**Avis de la Mission Régionale d'Autorité environnementale
Nouvelle-Aquitaine formulé à l'occasion de la présentation
d'un projet de parc photovoltaïque au sol
au lieu-dit Le Conte à Capdrot (24)**

n°MRAe 2024APNA66

dossier P-2024-15483

L'avis est formulé à l'occasion de la présentation du projet de centrale photovoltaïque au sol sur le territoire de la commune de Capdrot dans le département de la Dordogne.

Plan masse – extrait de l'étude d'impact page 21

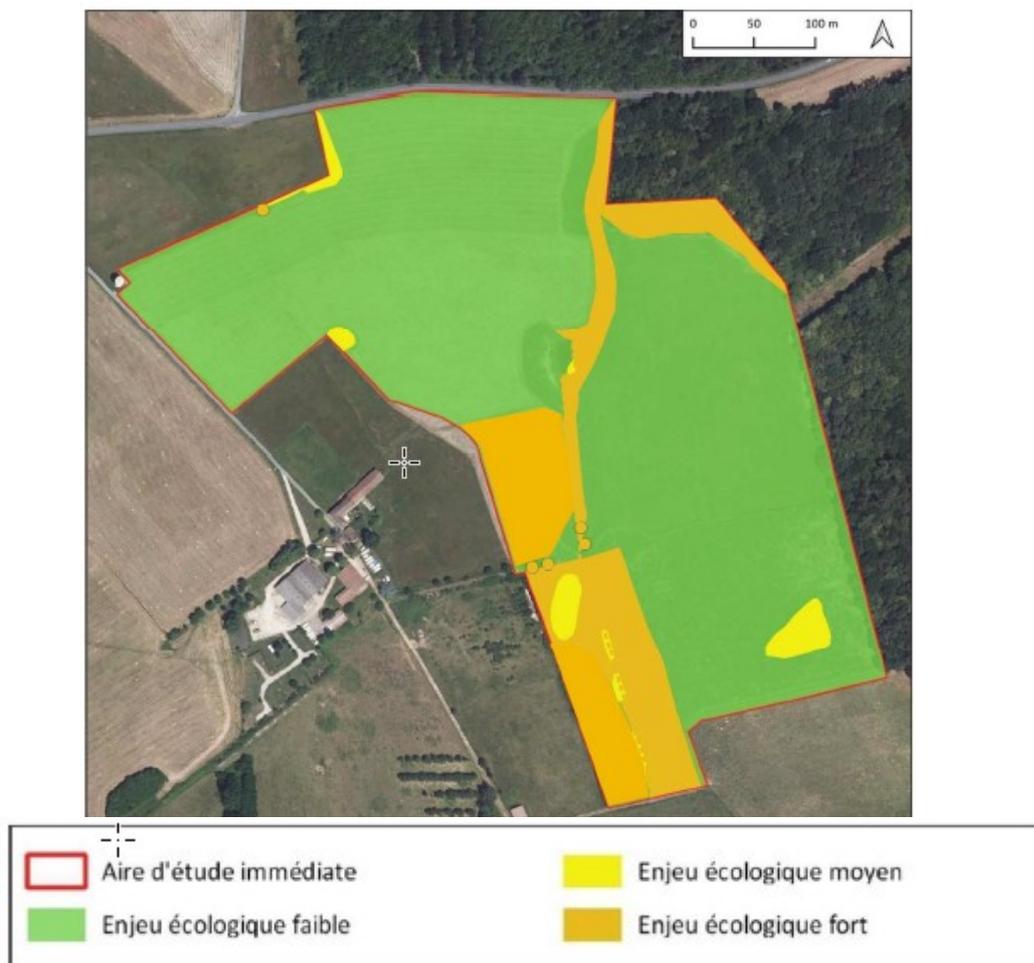
- de superposer le plan masse du projet sur cette carte ;
 - de justifier l'absence d'évitement des secteurs les plus sensibles ;
 - de quantifier les incidences résiduelles du projet après application des mesures d'évitement et de réduction d'impacts. Il appartient notamment au pétitionnaire de traiter la question de la destruction éventuelle des espèces protégées et/ou de leurs habitats naturels à l'occasion de la réalisation du projet ;
